GEMEENTE ROTTERDAM
 BRANDPREVENTIECOMMISSIE
 vergunningen
 AKKOORD brandweer

Client: **Tennet**
 Originator: **ARCADIS**
 Project: **Tennet ZOW 628kV HVDC Landstation**
 Plan fire safety and escape Building decree
 Flatgronden brandcompartimentering Bouwbesluit

**HVDC Landstation IJmuiden Ver, Beta Maasvlakte
IVB-T010-ARC-ZZZ000-Z-C-D-REP-FS-0001
TenneT**

Integraal Brandveiligheidsplan (IBVP)

Scale: 1:200
 Date: 15-06-2022
 Project number: 1019900
 Drawing number: 1019900-001
 Revision: 2

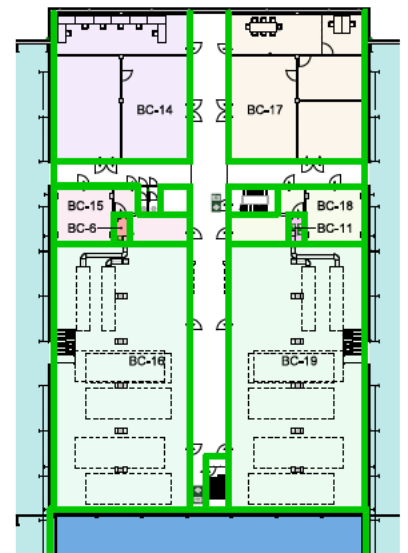
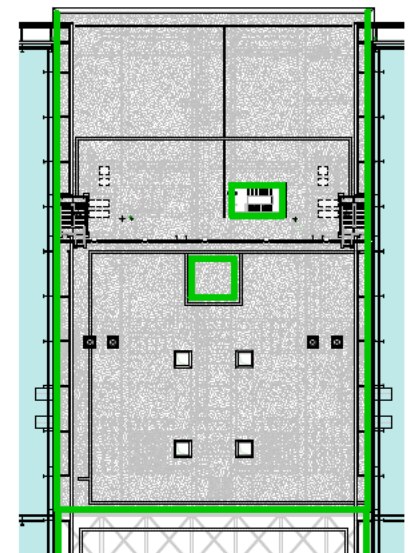
zie opmerkingen

zie opmerkingen bij het rapport van Mobius consultant

door de ingediende gelijkwaardigheid zijn er ook BMI noodzakelijk voor aantal ruimtes
(dit kan in de vorm van de ruimte bewaking of object bewaking uitgevoerd worden. (zie gelijkwaardigheid tekst)
in de kelder zijn er ook doodlopende einde hoewel deze compartimenten geen verblijfsruimte zijn aangegeven er
zijn toch afentoe personeel aanwezig dus er wordt geadviseerd om deze ruimtes i.v.m. doodlopende einde
artikel 6.20 lid 5 voorzien van automatisch rookmeldingsinstallatie (ruimte bewaking).
